Amélioration apportée au modèle OMJ: coupe-circuit ajouté

Manaras-Opera standardise l'interrupteur coupe-circuit sur OMJ

Interrupteur coupe-circuit sur OMJ >>>

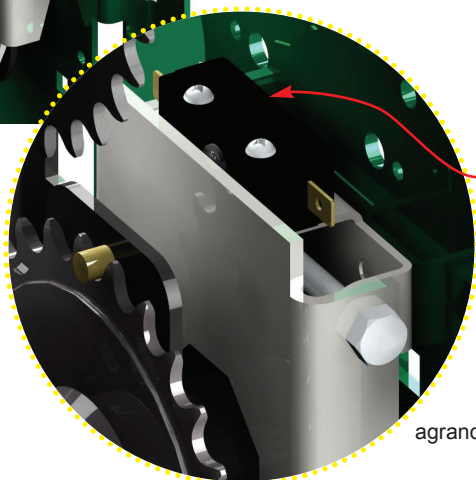
Dans un esprit de constante amélioration de nos produits, Manaras-Opéra est heureuse d'annoncer qu'elle a apporté une amélioration à la ligne d'opérateurs **OMJ**.

Les opérateurs **OMJ** seront désormais équipés d'un interrupteur coupe-circuit. Le coupe-circuit coupe l'alimentation électrique 24V du contrôle dès que le système de débrayage est activé. Pendant ce temps, les commandes d'ouverture / fermeture / radio / sécurité ou autres signaux d'entrée seront sans effet.

- Évite les démarrages intempestifs de l'opérateur lorsque en mode de débrayage ou manuel, diminuant ainsi le risque de blessures de l'utilisateur final ou du personnel d'entretien.
- Empêche le fonctionnement de l'opérateur pendant que le système de débrayage est activé, réduisant ainsi la consommation électrique et le risque d'usure involontaire des composants de l'opérateur.
